Gdynia, dnia 11 stycznia 2021 r.

Dotyczy: postępowania o udzielenie zamówienia publicznego prowadzonego w trybie przetargu nieograniczonego na Zakup kolumn anestezjologicznych i kolumn chirurgicznych na potrzeby Bloku Operacyjnego w Szpitalu Św. Wincentego a'Paulo w ramach projektu pn. „Rozbudowa, przebudowa i doposażenie Szpitali Pomorskich Sp. z o.o. w celu zapewnienia kompleksowej diagnostyki i leczenia chorób cywilizacyjnych”, nr D25M/252/N/35-55rj/20

Zamawiający – Szpitale Pomorskie Sp. z o. o. z siedzibą w Gdyni, na podstawie treści art. 38 ust. 2 ustawy z dnia 29 stycznia 2004 roku – Prawo zamówień publicznych (tekst jednolity Dz. U. z 2019 r. poz. 1843 ze zm.), zwanej dalej ustawą Pzp, poniżej przedstawia treść pytań wraz z odpowiedziami:

Pytanie nr 28 dot. kolumna chirurgiczna szt. 4, pkt. 35

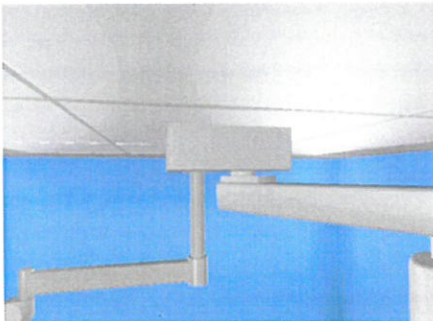
Prosimy o wyjaśnienie czy Zamawiający dopuści do postępowania ramię pod monitor z mocowaniem na dwóch osiach jak na rysunku? Rozwiązanie takie przy wymaganym zakresie obrotu ramion głowicy 330°, jest równoważne do wymaganego.

Zamawiający dopuszcza do postępowania ramię pod monitor z mocowaniem na dwóch osiach, pozostałe parametry bez zmian z uwzględnieniem zmian wprowadzonych niniejszym pismem.
